DODATEK Č. 1

ke Smlouvě o dílo

uzavřené podle ust. § 2586 a násl. zákona č. 89/2012 Sb., občanský zákoník, ve znění pozdějších předpisů
„Parkovací místa Máj“

Stavba: Parkovací místa Máj

VÝSADBA VZROSTLÉHO STROMU NA NEPROPUSTNÉ PODLOŽÍ

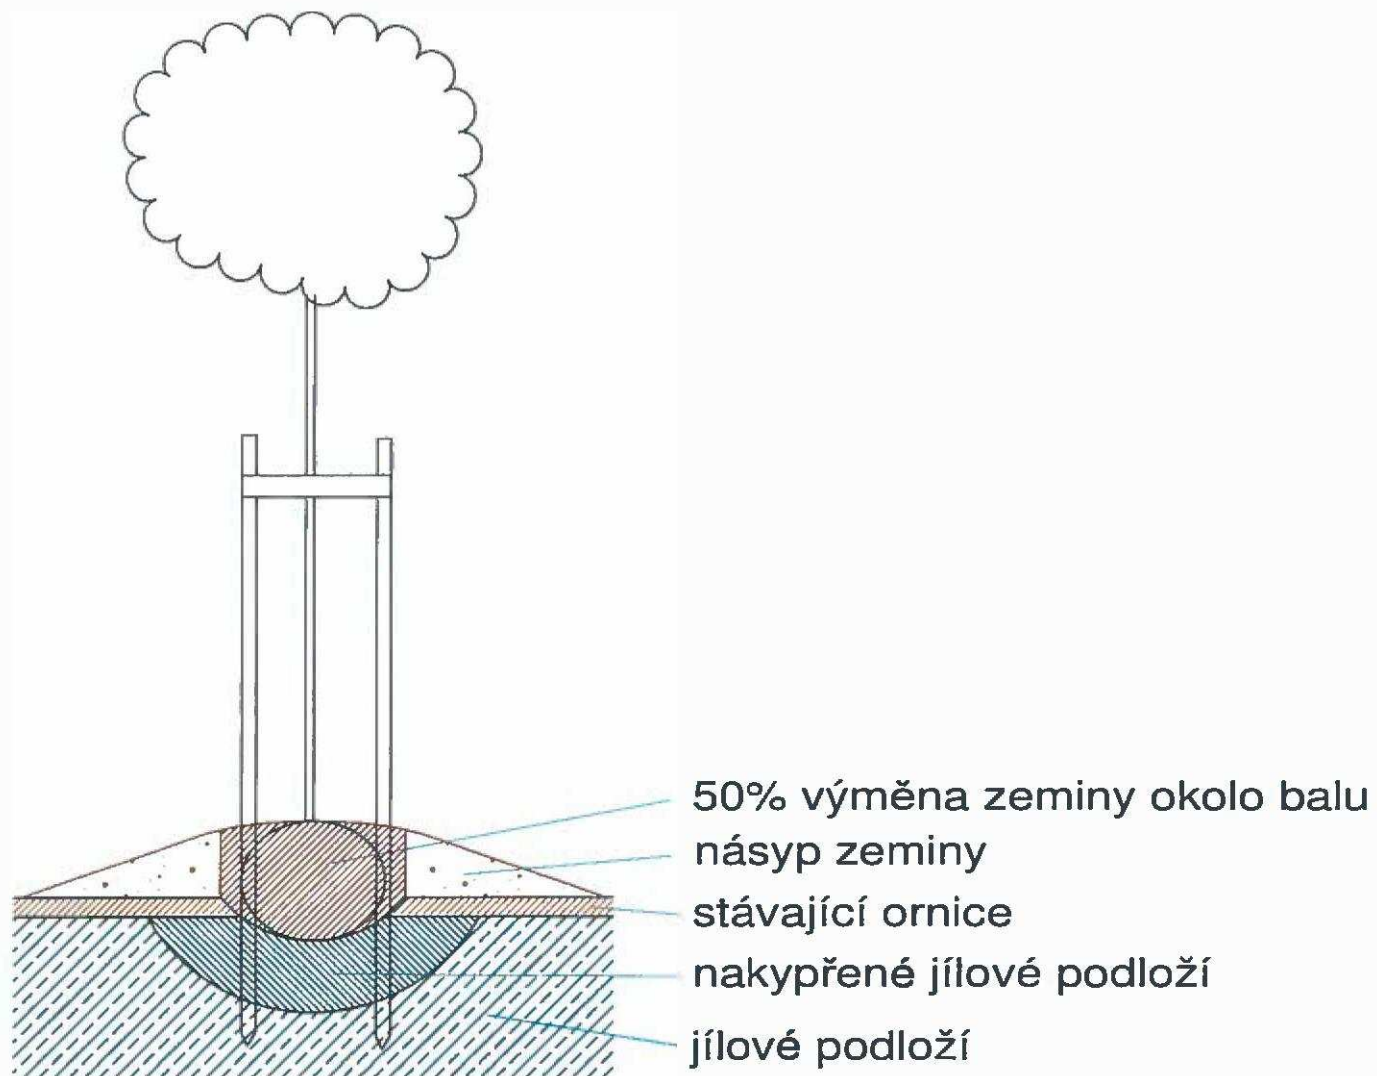
Technologie výsadby na kopeček (viz schéma výsadby v příloze):

Pro stromy bude v rostlém terénu provedeno odkopání propustné vrstvy (ornice a propustné podorničí). Materiál zůstane na místě a bude použit pro výsadbu stromu. Jílovité podloží pod stromem bude nakypřeno, a budou do něj zatlučeny kotvicí kůly. Nad výkopem bude navršen kopeček zeminy, který bude modelován do pozvolného tvaru. V něm bude provedena výsadba stromu do jamky s 50% výměnou půdy, tj. s přihnojením substrátem. Tato technologie umožňuje částečné propojení balu se stávajícím podložením, aby dřevina měla možnost dosáhnout k vodě, a zároveň chrání strom před zamokřením.

Schéma výsadby stromu do místa s jílovým podložím v příloze.

Změnový list č. 8a - dorovnání dle skutečnosti - méněpráce

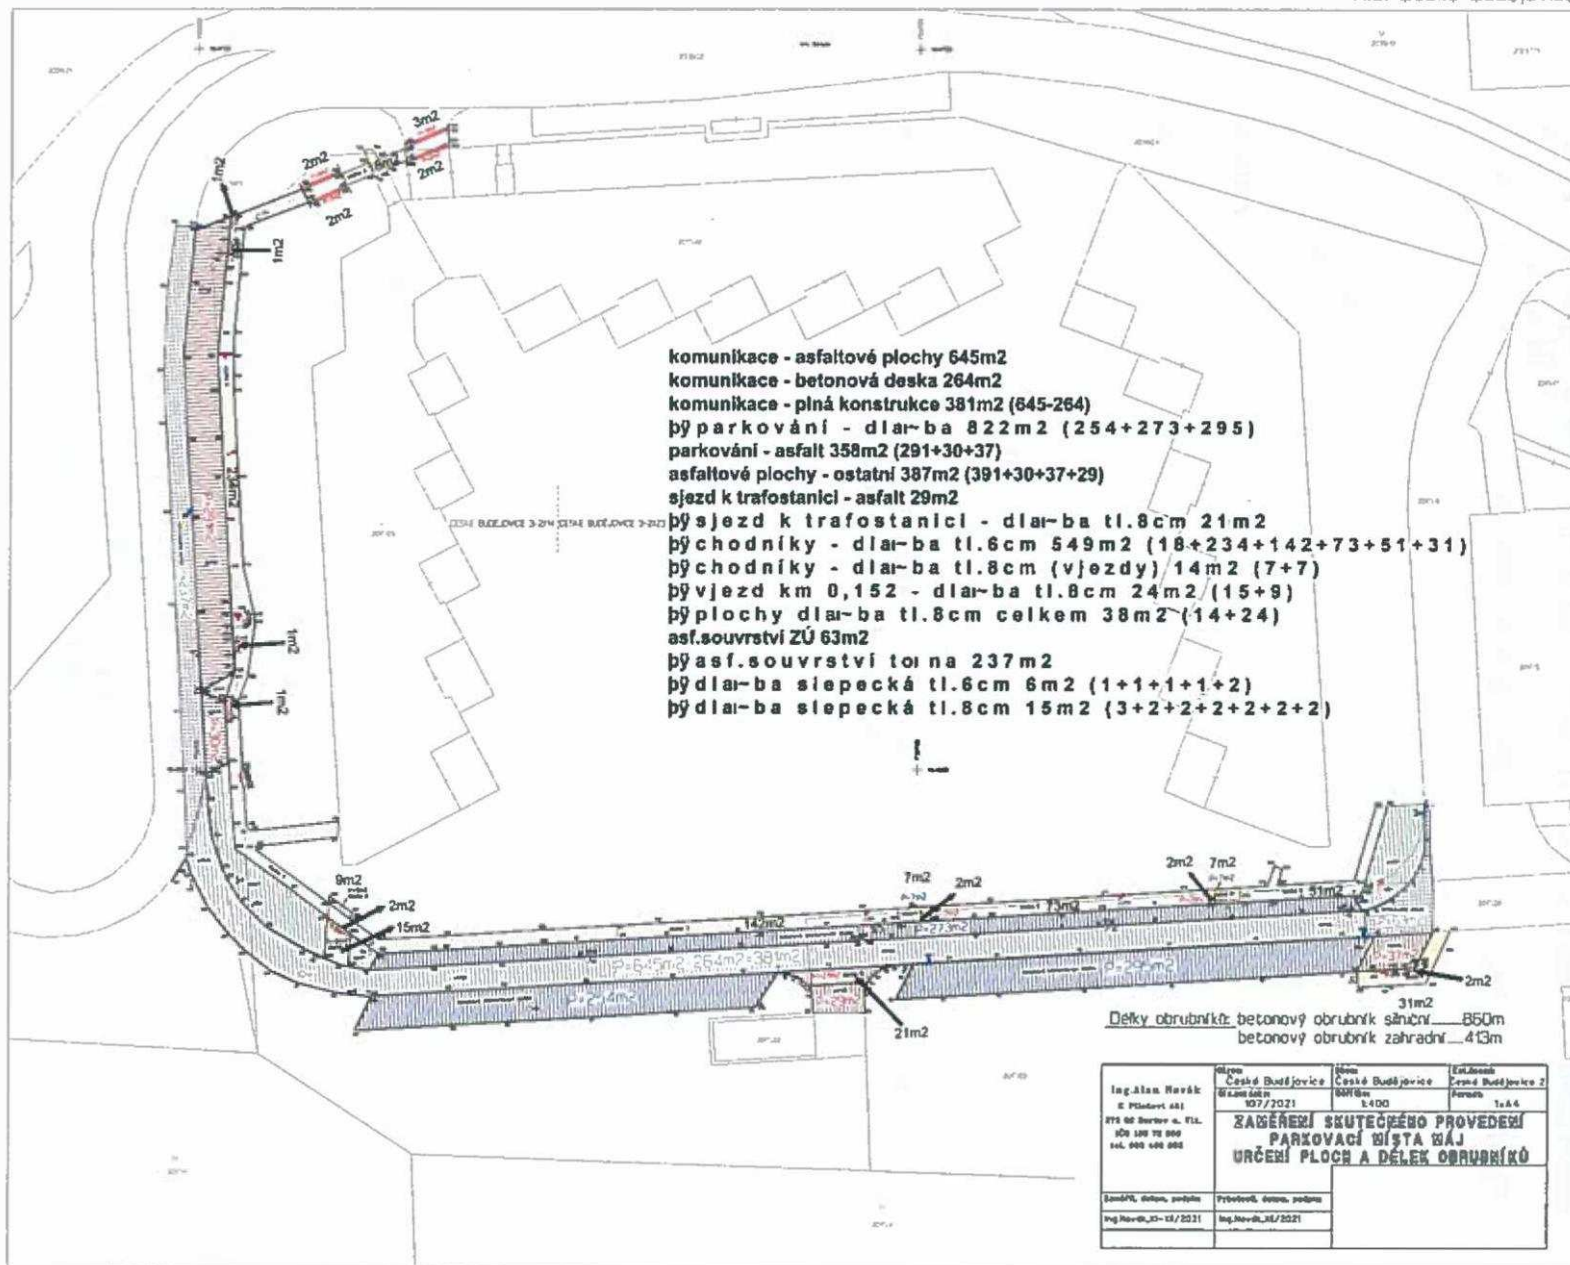
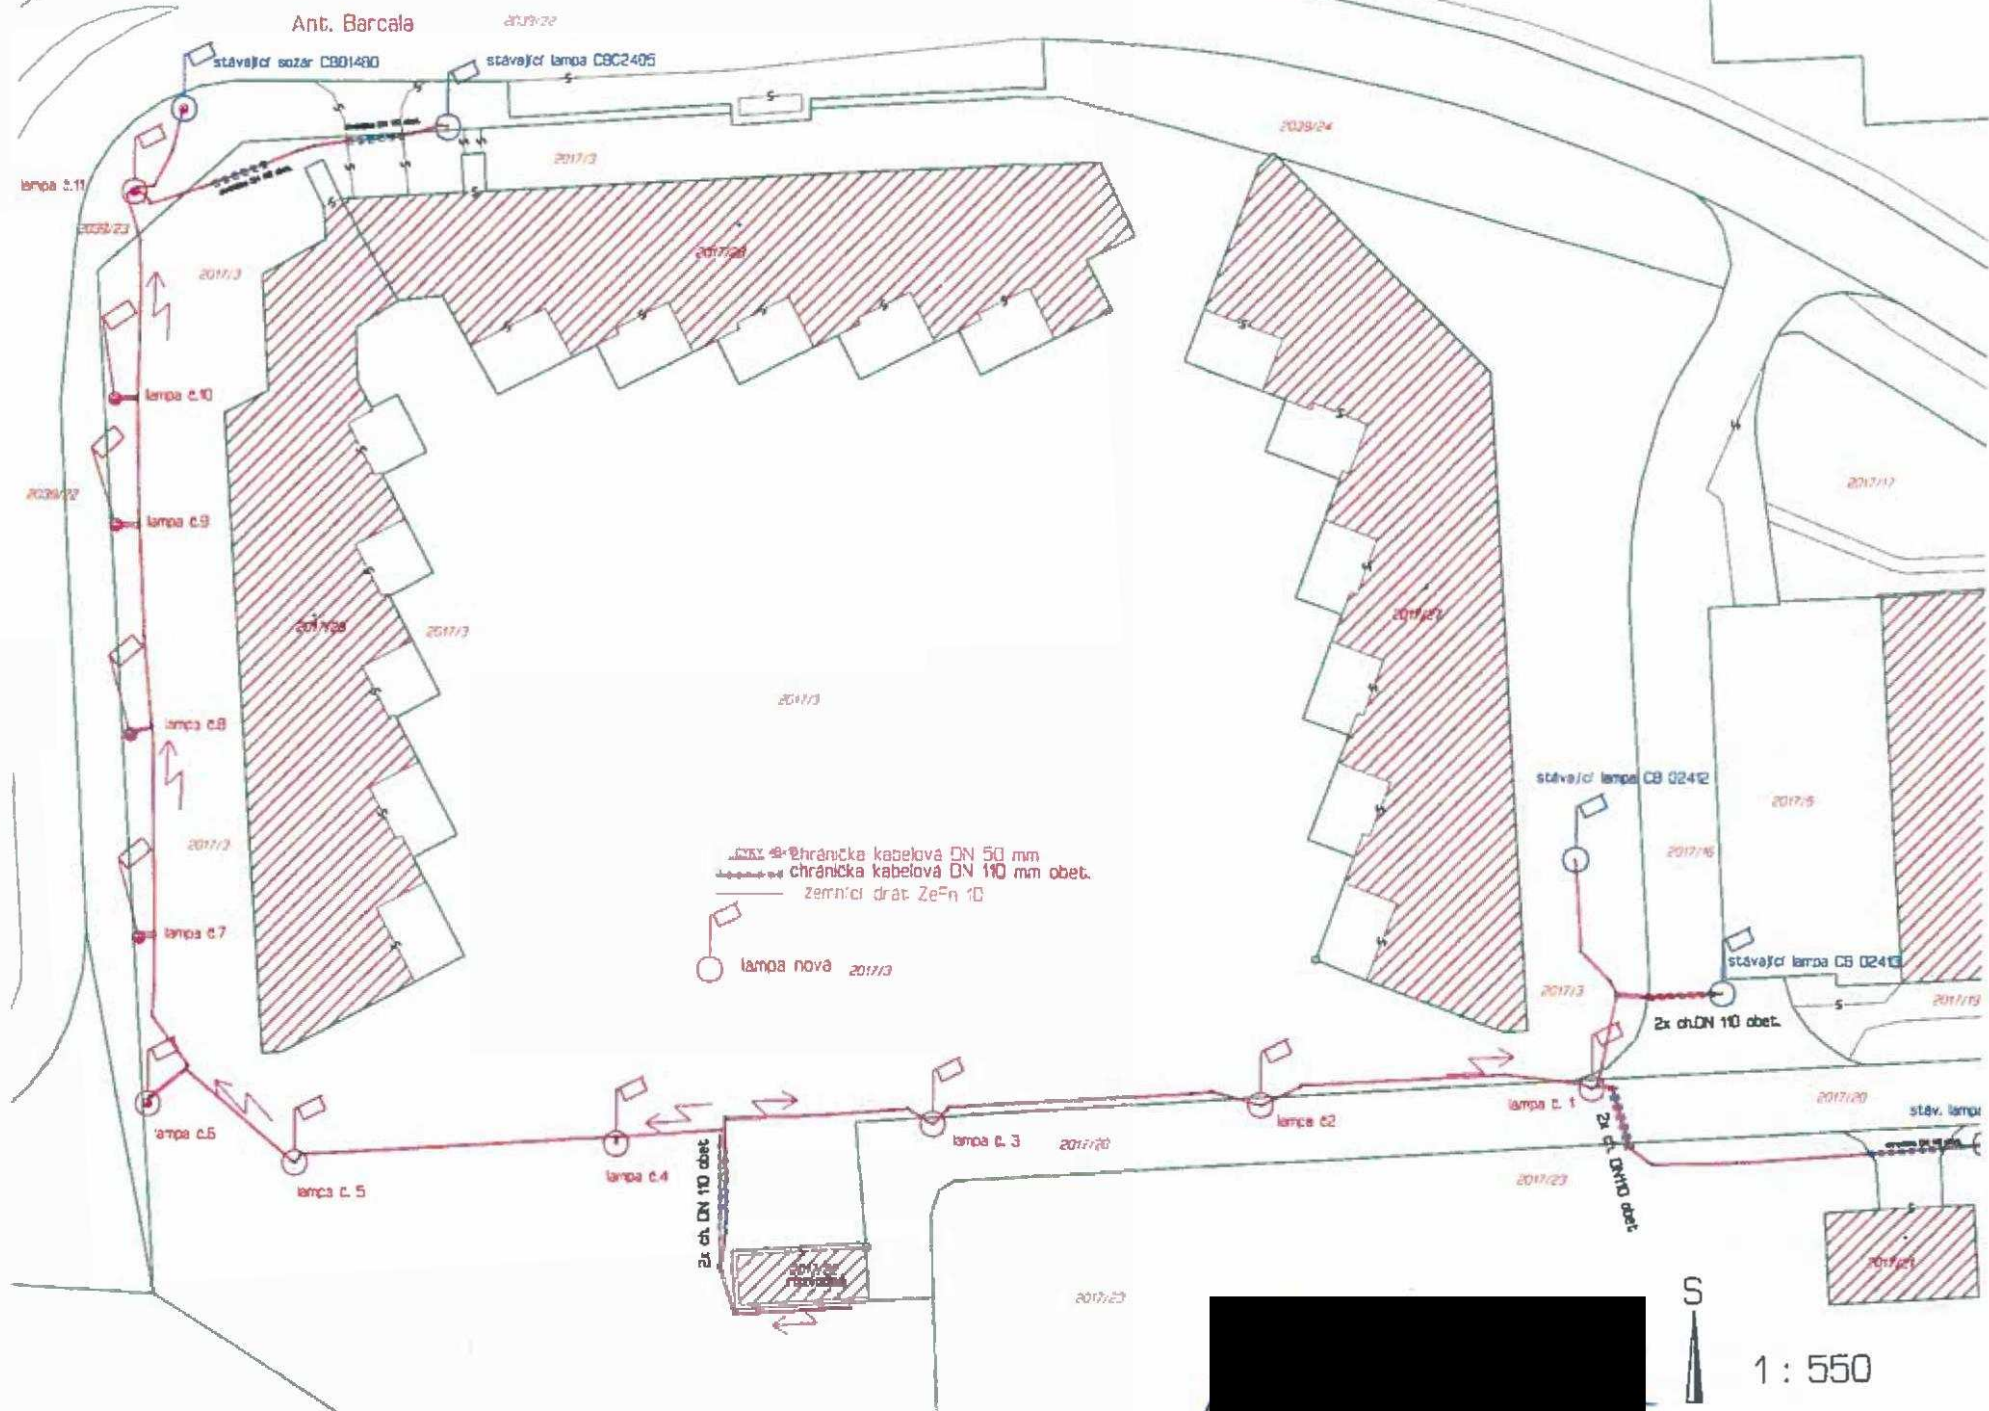
Dorovnání dle skutečnosti

- změny dle skutečně provedených prací, dle zaměření skutečných ploch a délek
